## 改善箇所説明図

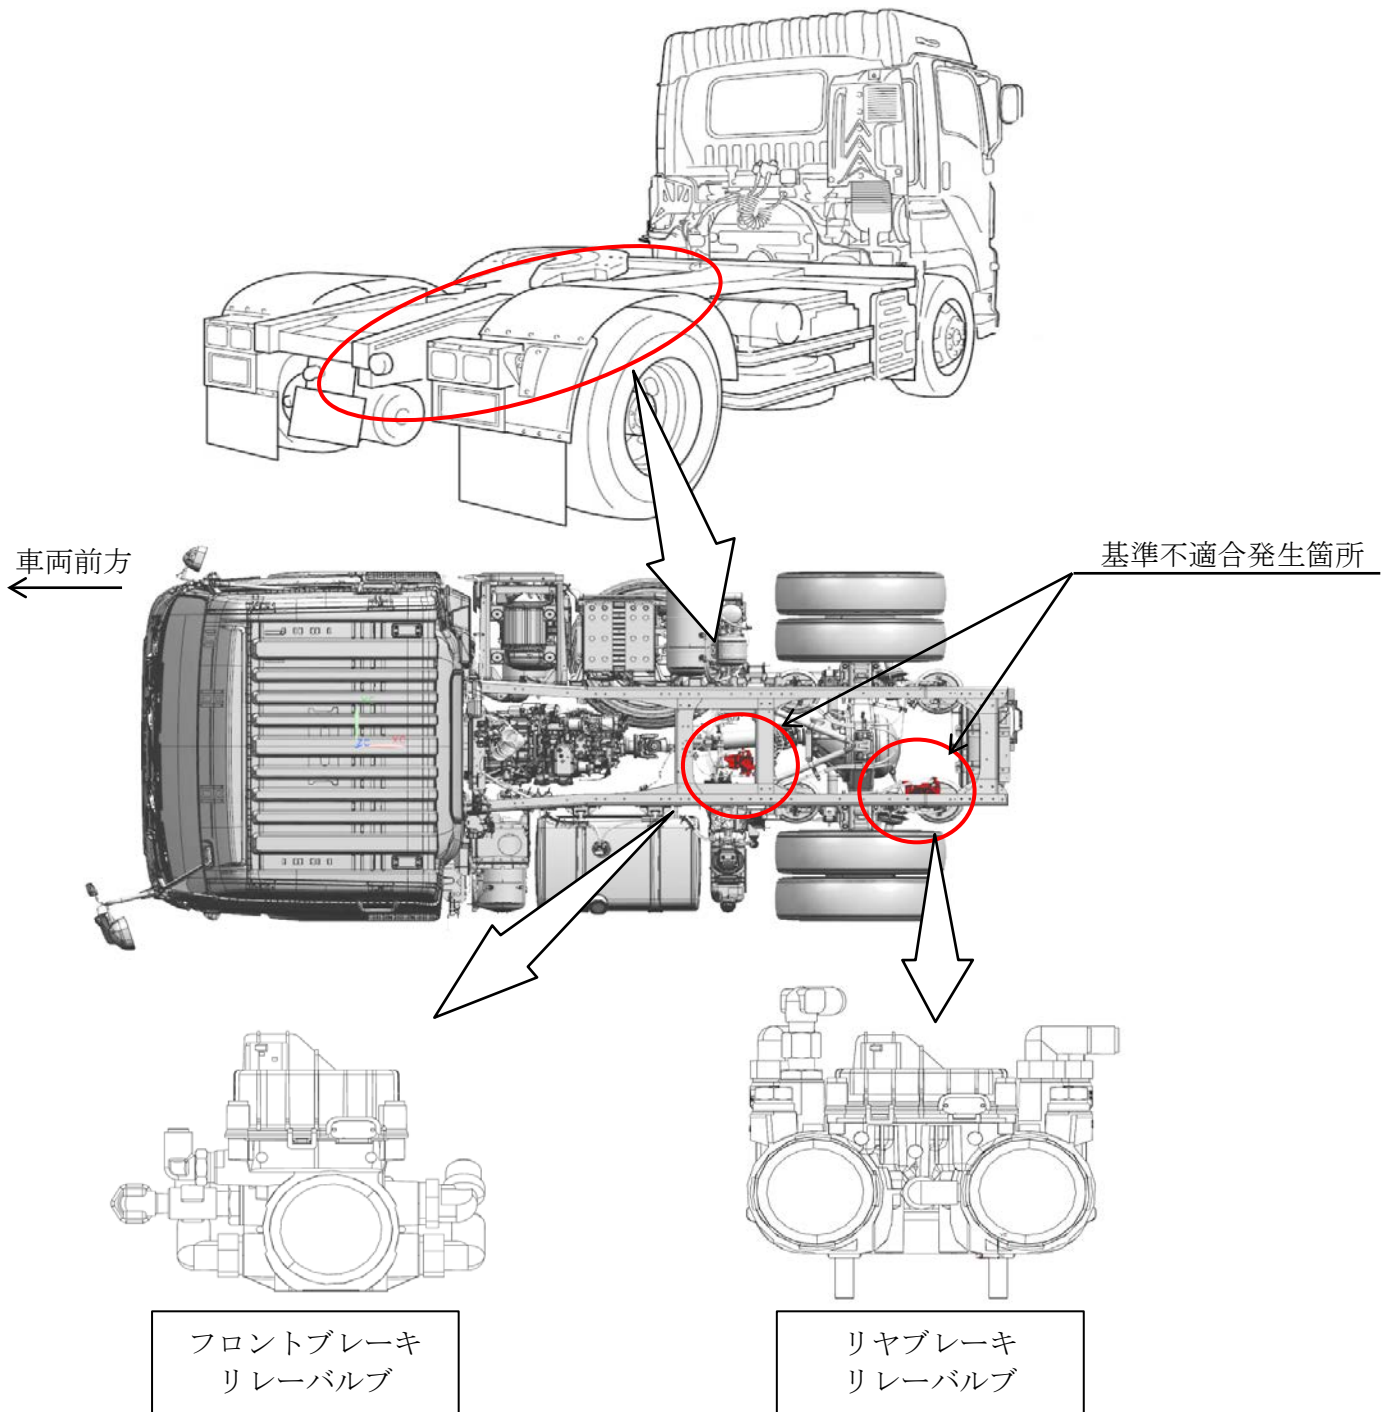
大型トラックのブレーキリレーバルブにおいて、ブレーキ圧を計測する圧力センサの製造が不適切なため、圧力センサのICチップがセンサ基板から剥離するものがある。そのため、そのまま使用を続けると、ブレーキエア圧を正しく計測できず、最悪の場合、後軸左右の制動力に差異が生じ、走行安定性が損なわれるおそれがある。

全車両、ブレーキリレーバルブの製造番号を点検し、対象となるものは良品に交換する。

識別： 助手席側ドア開口部のドアストライカー部に、緑色シールを貼付する。
